Info prodotto 2005

03.02.2020

PANORAMICO LAVORAZIONE PER GUARNIZIONE AGP 6210

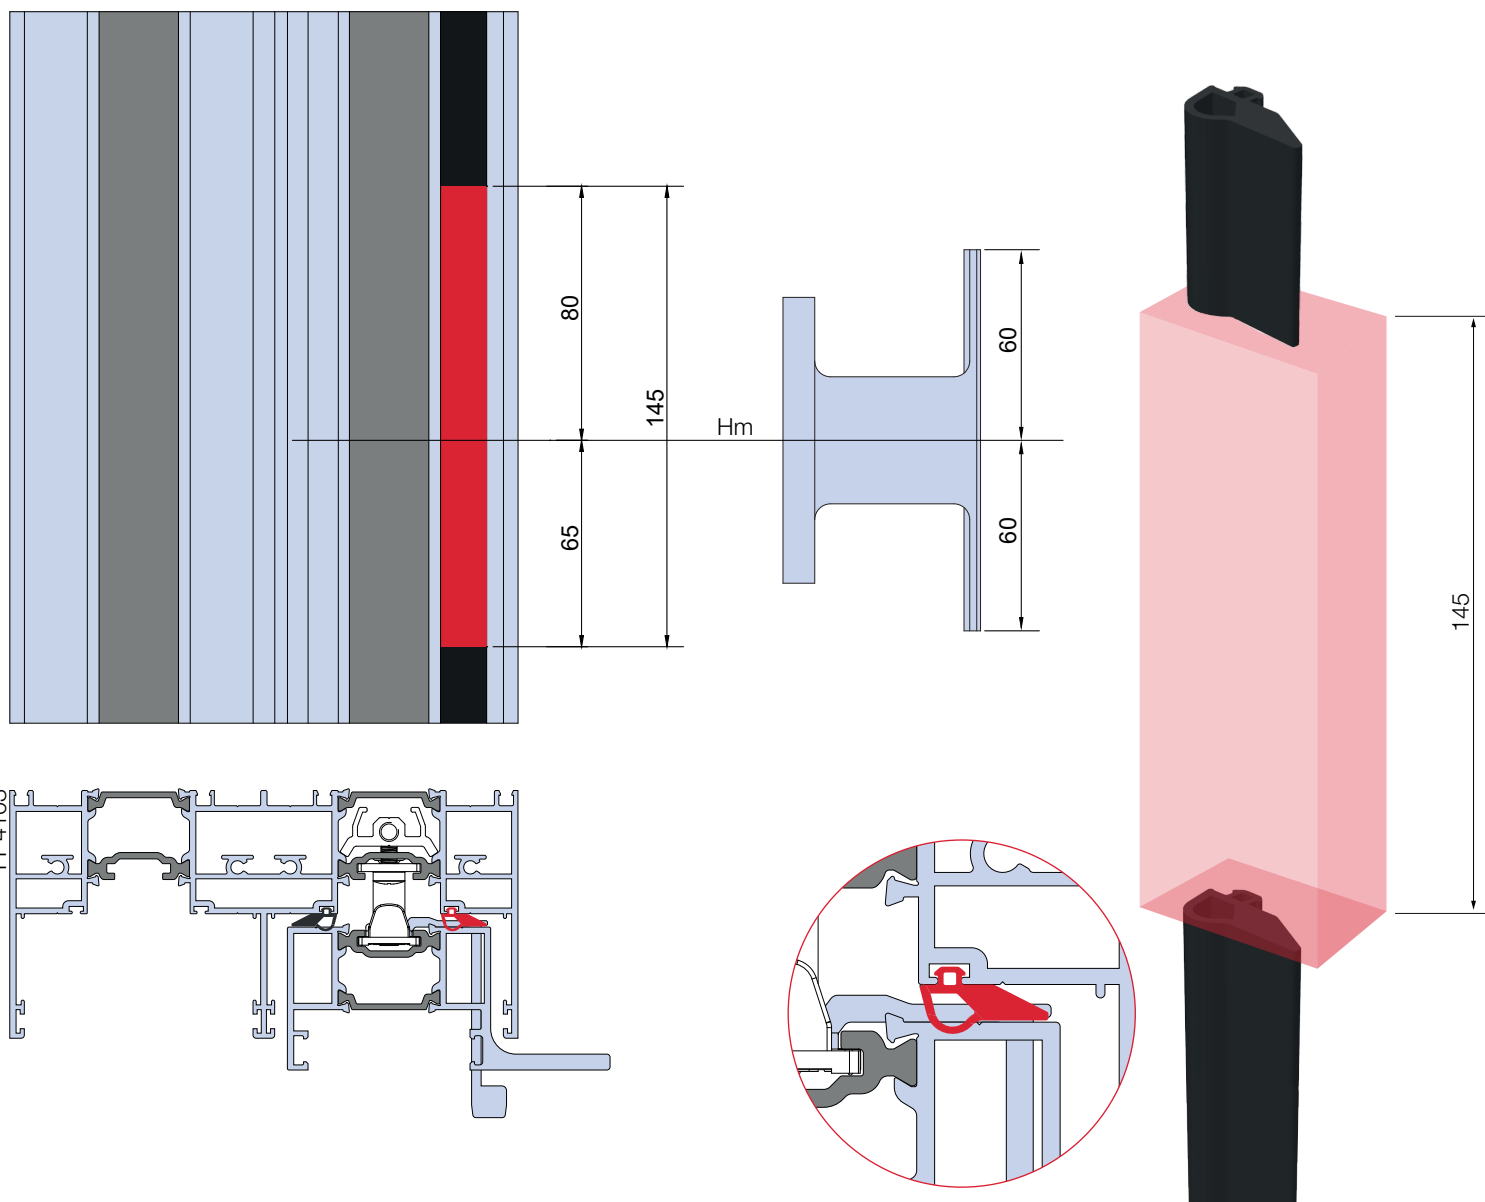
Al fine di evitare un'interferenza della guarnizione di battuta **AGP 6210** con la maniglia **ACP 4119**, asportare la porzione di guarnizione come illustrato sotto.
